改善箇所説明

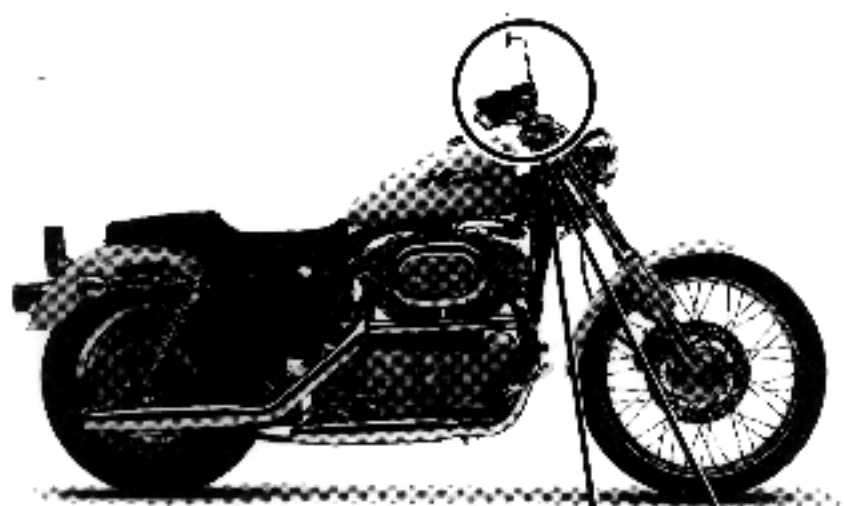
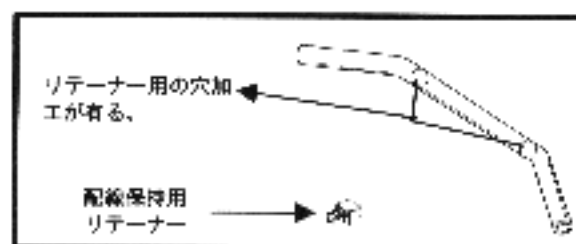
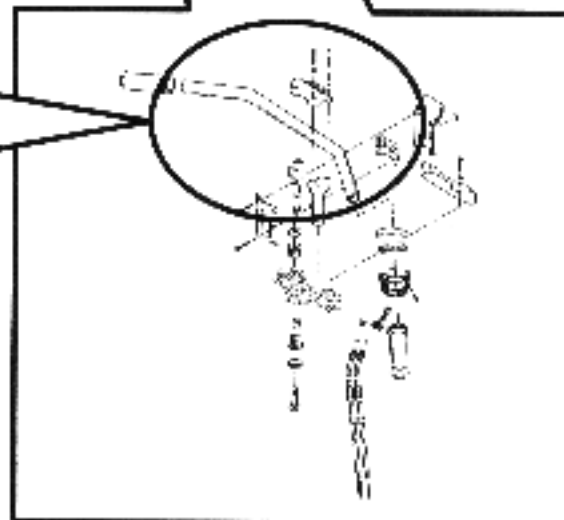
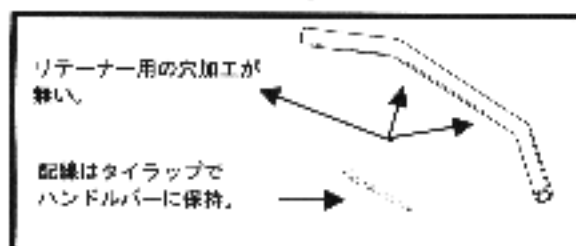
かじ取ハンドルにおいて、配線保持用具の取付け穴周辺の強度が不足しているため、当該ハンドルに亀裂が生じ、そのままの状態で使用を続けると、最悪の場合、当該ハンドルが折れて操縦不能になるおそれがある。

未対策品は配線を保持する為のプラスチック製のリテーナーを差し込む為の穴（直径約 6mm）が左右一ヶづつ、合計2ヶあるのに対し、対策品はその穴が無い。

全車両、かじ取りハンドルを対策品に交換する。
